Dodatek č. 2

Smluvní strany tímto prohlašují, že dne 20.12.2019 uzavřeli smlouvu o dílo, jejímž předmětem je provedení stavebních prací na veřejné zakázce s názvem: „**II/245 Lázně Toušeň, most ev. č. 245-002**“ (dál jen „**Smlouva o dílo**“). Na základě dohody smluvních stran a ve vazbě na čl. XV. odst. 14.1 Smlouvy o dílo, uzavírají smluvní strany tento dodatek č. 2 ke Smlouvě o dílo (dále jen „**Dodatek č. 2**“).

Krycí list ZBV

Název a evidenční číslo Stavby: II/245 Lázně Toušeň, most ev.č. 245-002	Číslo SO/PS / / číslo Změny SO/PS: 201/2	Číslo ZBV: 2
Název stavebního objektu/provozního souboru (SO/PS): Most ev.č. 245-002

Zaměření vrchu torza základů starého mostu, dna prohloubení v místě původního koryta.

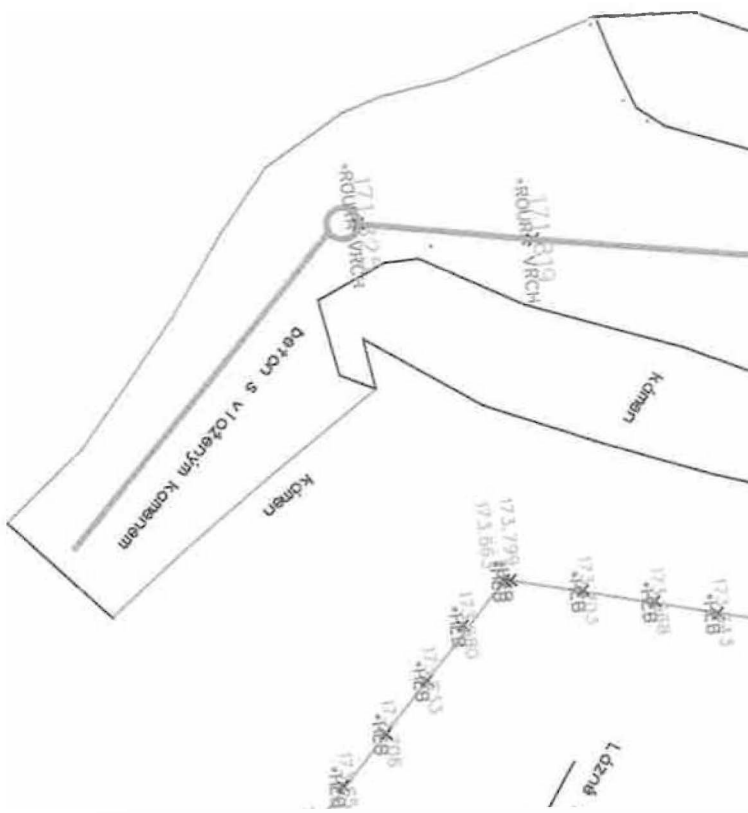
Zaměřena byla hrana původních základů-vrch a průběh vydlážděného koryta. Ze zaměření byla vypočtena kubatura betonu pro zalití do kóty 170,40 m.n.m

Celková betonová výplň by měla být 120m³

Úpravy v okolí mostu

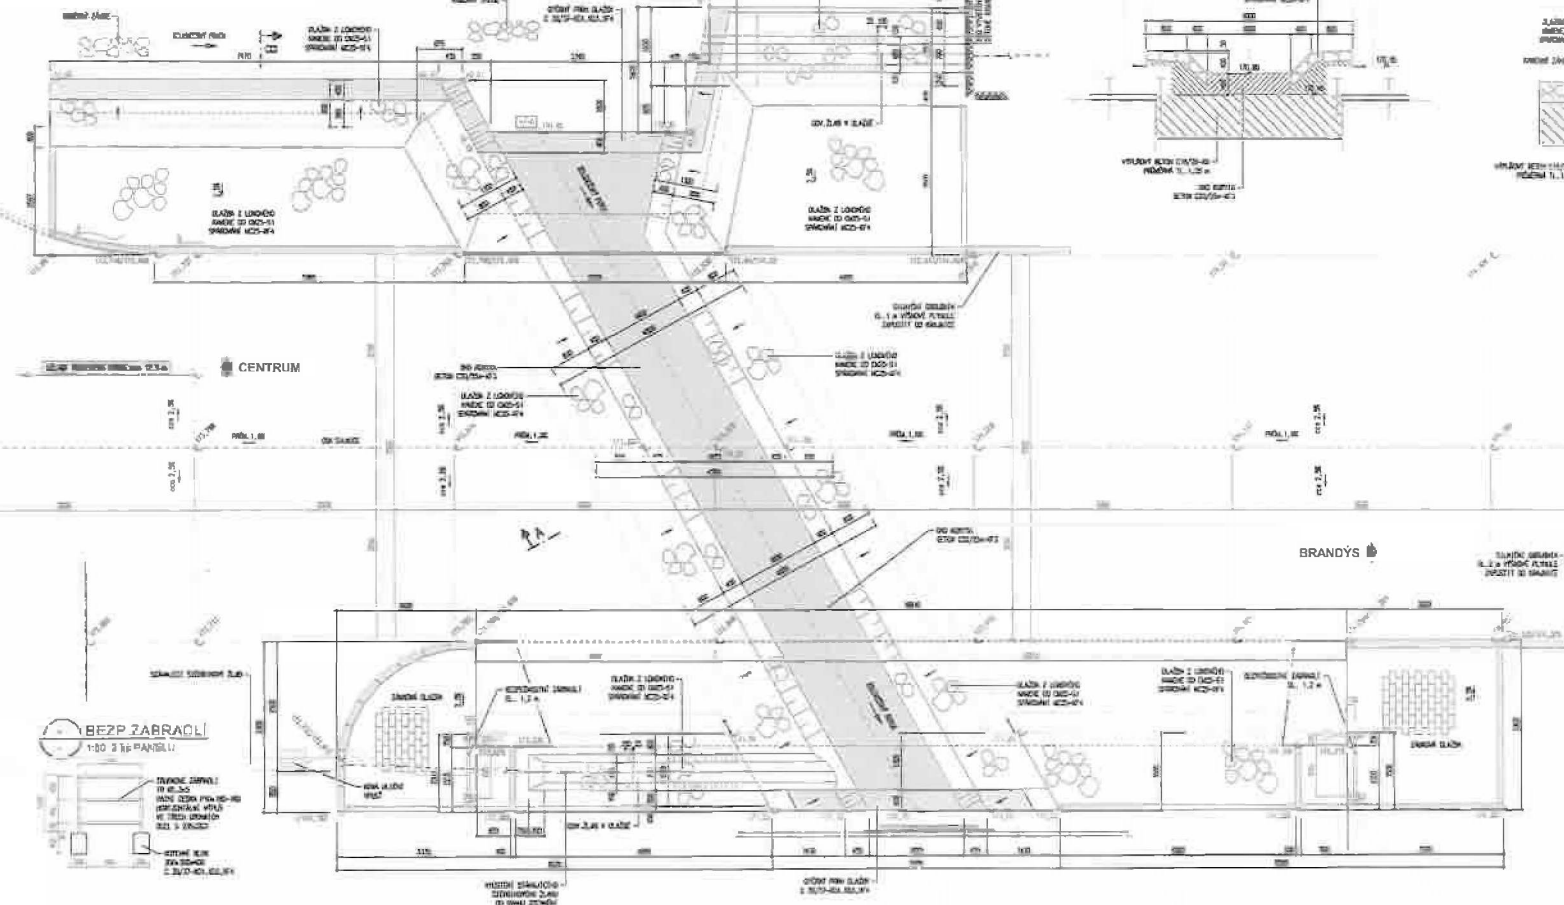
Úkol číslo	Název	Obsah úkolu a požadovaný cílový stav	Odpovídá	Termín
12/1	RDS – výkres č.10	Dnes bylo dohodnuto upřesnění některých prací v rámci schválené RDS-výkresu č.10, úpravy v okolí mostu: <ul style="list-style-type: none">- úpravy v korytě potoka a mostním otvoru-betonová plomba,dlažba z lomového kamene, opěrný práh- úpravy v okolí mostu-zámková dlažba, dlažba z lomového kamene, obrubníky, zához z lom. Kamene,- VDZ, bezpečnostní zábradlí na mostě za chodníkovou římsou(po obou stranách) v zámkové dlažbě- Budou vyčištěny krajnice od nánosů a splavenin u svodidel na pravé straně směr Lázně Toušeň- Bude doplněn infiltrační a spojovací postřik do asfaltového souvrství na mostě nebude se realizovat výsadba stromů a keřů, které by v budoucnu zhoršily rozhledové poměry v okolí mostu,- U oprav objízdných tras-bude provedeno doplnění zápchů, řezání a zalévání spar, spojovacího postřiku a živичné vyrovnávky	Zhotovitel	27.10.2020
